VUOROVAIKUTUSMUISTIO

Ma403-35

Mechelininkadun, Mechelininaukion ja Pohjoisen Rautatiekadun katusuunnitelma

Palautteet katusuunnitelmaluonnoksista 31431/1-2 ja 31432/1 (esillä 21.4.-4.5.2021).
Tähän muistioon on kerätty tiivistelmä suunnittelunaikaisesta vuorovaikutuspalautteesta.
Katusuunnitelmien lähtökohtana on liikenne- ja katusuunnittelupalvelun laatima liikennesuunnitelma nro 7014.

Kuva 1: Suunnitelmaluonnoksen kohdat, joissa vaikuttaa olevan reunakivet pyörätien laskeutuessa ajoradalle.

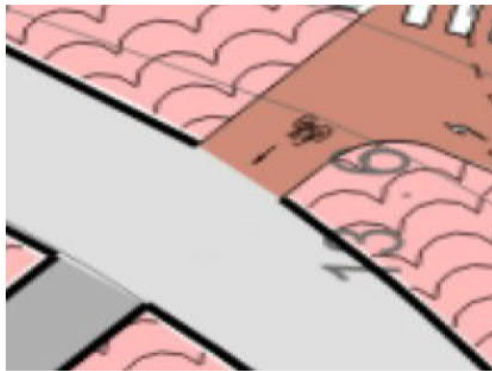
Kiinnitän huomiota pyörätien yksityiskohtiin Mechelininkadun ja Pohjoisen Rautatiekadun risteyksessä. Risteyksessä on rajattu kuulumaan molempiin suunnitelmiin 31431/1 ja 31432/1. Kohdissa, joissa pyörätie lasketaan ajoradan tasoon, suunnitelmaluonnoksessa on ajosuuntaan nähden poikittain paksu valkoinen viiva, jolla on mustat ohuet reunat (kuva 1).

Tulkitsen, että merkintä viittaa upotettuun reunakiveen. Pyöräliikenteen suunnitteluohje antaa risteyksialueiden suunnittelu -osassa mallikuvat, joissa säännönmukaisesti käytetään merkintää "ei rk" (ei reunakiveä) vastaavissa kohdissa.

Koska reunakiviä ei tule sijoittaa näihin kohtiin, pyytäisin tarkistamaan merkintää ja muuttamaan sen sellaiseksi, että reunakiveä ei ole, eli kuvan 2 merkintää vastaavaksi värin vaihtumiseksi ilman poikittaista valkoista viivaa.

Suunnitelmissa esitetty valkoinen paksu viiva merkitsee pysäytysviivaa. Suunnitelmassa on virheellisesti esitetty pysäytysviiva myös poistumisuunnalle. Virhe korjataan suunnitelmaan.

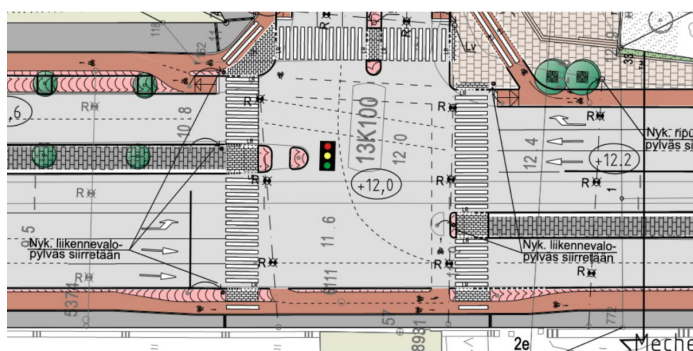
Toiseksi, suunnitelman mukaan jo nyt kadunvarsitilan tuhlailevan käytön takia liian niukat autojen pysäköintipaikat vähenisivät entisestään. Tämä on täysin kohtuutonta ja paikkoja ei pidä vähentää vaan lisätä. Jo nykyinen puiden sijoittelu pysäköintitaskujen väliin vie turhaan pysäköintipaikkoja verrattuna siihen, että puut olisi istutettu kevyen liikenteen alueen ja pysäköintipaikkojen väliin - ilman että tilajako tai visuaalinen ilme oleellisesti muuttuisi. Lisäksi

Autoiluvihamielisyys lienee syy myös siihen, että jo pari vuotta sitten antamani palaute Leppäsuonkadun ja Mechelininkadun risteyksen tuntumassa Leppäsuonkadulla olevan valotolpan paikasta ei ole johtanut tolpan siirtoon tolpparivistön muiden tolppien linjaan. Nyt tuo suunnittelualueella oleva tolppa muun tolpparivistön linjasta poikkeavan sijaintinsa takia katkaisee muutoin kolmelle autolle sopivan korokepysäköintirivin vain kahdelle autolle sopivaksi. Jos tämä alue on arvokas, niin kuin sanotte, valorivistönkin soisi olevan suora, ei miten sattuu sijoittunut. Liitteenä kuva tolpasta, taustalla muut tolpat ovat linjassa, tarkoituksenmukaisesti pysäköintiruutujen ulkopuolella. Mielelläni kuulisin, mikä on tolpan poikkeavan sijainnin syy ja toivon, että se voidaan tässä yhteydessä korjata.

Suunnitelmassa esitetyt katupuut ovat pääosin nykyisiä puita. Katupuut lisäävät katutilan viihtyisyyttä, tasaavat lämpötilaeroja ja toimivat osana kaupunkiluonnon viherverkostoa. Katupuiden sijoituksessa on varmistettu, että puut eivät haittaa liikennettä tai sijoitu liian lähelle rakennuksia. Kadunvaripysäköinti on otettu huomioon osana kokonaisuutta.

Mechelininkadulla pysäköintipaikat säilyvät nykyisellään. Pohjoisella Rautatienkadulla pysäköintipaikat vähenevät kolmella paikalla.

Suunnittelualue ei ulotu Leppäsuonkadulla linjasta poikkeavalle valaisimelle asti. Valaisimen siirto edellyttäisi suurehkon kuopan tekemistä jalustan asennusta varten. Valaisimen siirtoon ei tämän hankkeen yhteydessä ryhdytä. Alun perin valaisin lienee asennettu hieman väärään paikkaan rakentamisen aikana.

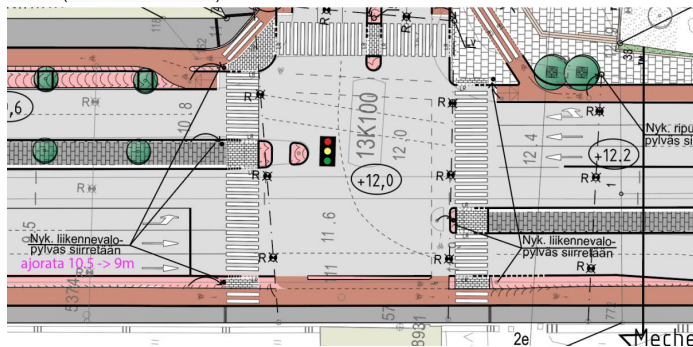
Kaventamalla läntistä ajorataa risteyksen kohdalla 10.5 metristä 9 metriin (kuten luonnoksessa itäisellä ajoradalla), on jalankulku- ja pyöräliikenteen olosuhteita risteyksen länsireunalla mahdollista parantaa merkittävästi, vaikka pyörätien ryhmittymiskaista on tämänkin jälkeen edelleen varsin kapea. Pyörätien ja ajoradan väliin olisi mahdollista toteuttaa viherkaista vähentämällä ajokaistoja kolmesta kahteen. Tällöin risteyksen viihtyisyys ja turvallisuus suojaamattomille tienkäyttäjille paranisi merkittävästi, sillä ylitysmatkat lyhenisivät, ja odotustilaa olisi enemmän.

Erillisillä pyöräopastimilla on mahdollista sujuvoittaa ja selkeyttää kaikkien liikennemuotojen kulkua risteyksessä.

Jyrkkää 90 asteen mutkaa risteyksen ylityksen jälkeen tulisi loiventaa leventämällä kohtaa josta pyörätielle pääsee.

Istutuskaista vaatii vähintään 3 metriä tilaa. Kaistojen määrää ei voida Mechelininkadulla vähentää liikenteen turvallisuuden ja sujuvuuden vuoksi.

Mechelininkadun ylittävälle pyöräilijöille on suunniteltu erilliset opastimet.

Pyöräilijöiden kääntyistä loivennetaan Mechelininkadun ylityksen jälkeen muokkaamalla reunatukilinjaa ja muokkaamalla kiveysaluetta suunnitelmaan.
